Управление образованием администрации  
муниципального образования Белореченский  
район  
МУНИЦИПАЛЬНОЕ БЮДЖЕТНОЕ ДОШКОЛЬНОЕ  
ОБРАЗОВАТЕЛЬНОЕ УЧРЕЖДЕНИЕ  
ДЕТСКИЙ САД ОБЩЕРАЗВИВАЮЩЕГО ВИДА  
№ 8 «РЯБИНКА»  
ГОРОДА БЕЛОРЕЧЕНСКА МУНИЦИПАЛЬНОГО  
ОБРАЗОВАНИЯ БЕЛОРЕЧЕНСКИЙ РАЙОН  
ОГРН 1302301305233, ИНН2303011220,  
325630, Россия, Краснодарский край, г.  
Белореченск,  
ул. Интернациональная, 40. Тел.: 3-18-02  
Исх. № 115 от 28.08.2024  
Вхд. № от

### Информация МБДОУ Д/С 8

об устранении выявленных нарушений обязательных требований  
№ 97п - 22 - 2024 от 10 апреля 2024 года, указанных в предписании ТО  
Управления Федеральной службы по надзору в сфере защиты прав  
потребителей и благополучия человека по Краснодарскому краю в  
Северском, Абинском, Крымском, Роспотребнадзора по Краснодарского  
краю, Белореченском, Апшеронском районах, городе Горячий Ключ.

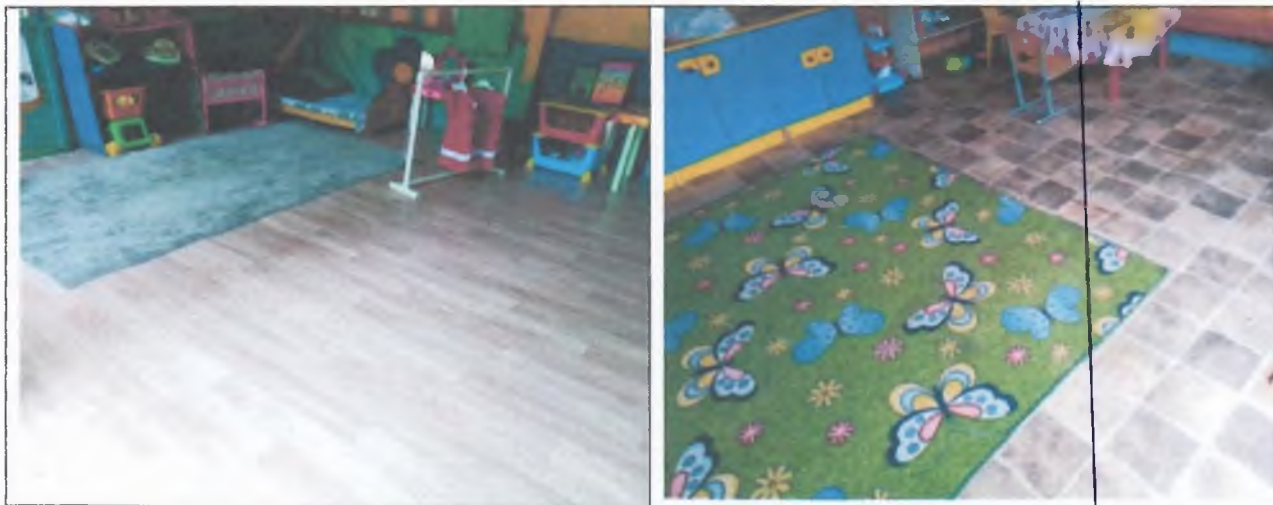
**1.п. 3.1.2 - устранить нарушение целостности: не закреплены стыки  
линолеума полов теневого навеса групп № 4, № 5;**

**Работа выполнена:** стыки линолеума полов теневого навеса групп № 4 и № 5  
тщательно проклеены, закреплены, где это требуется порожком.

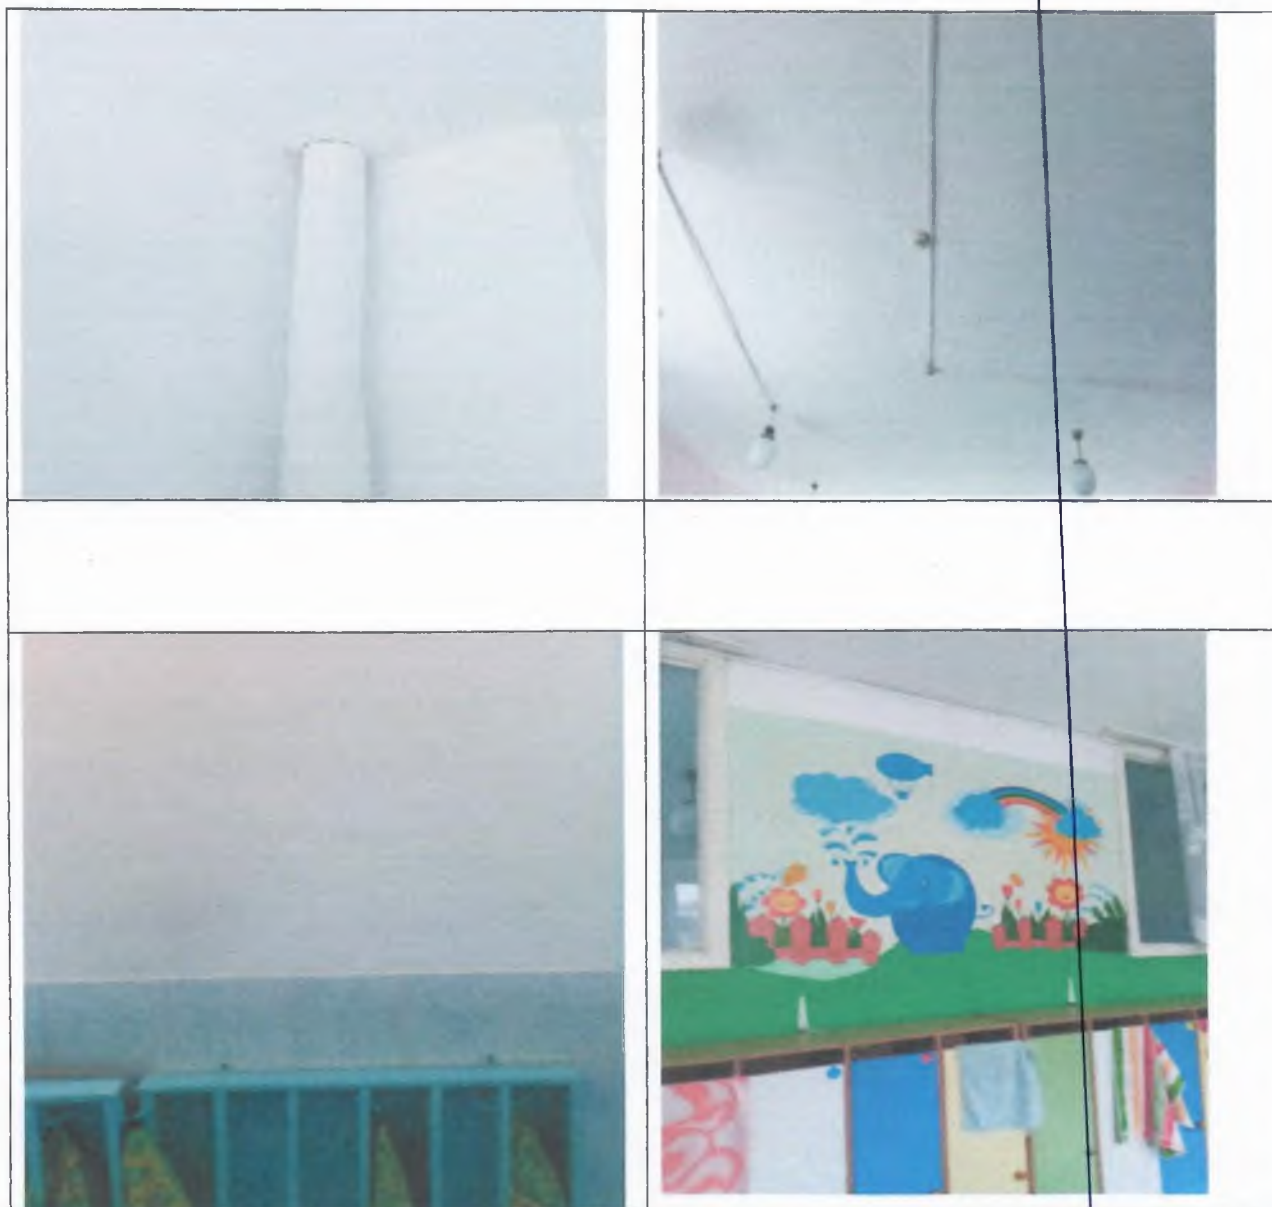
**2.п.2.5.3. - устранить нарушение целостности, следы протечек в группе № 8 потолок в туалетной вокруг канализационной трубы с нарушением целостности, спальне - потолок в трещинах, в умывальной на стене следы потеков, стена в приемной в трещинах, с частично отслоившейся краской;**
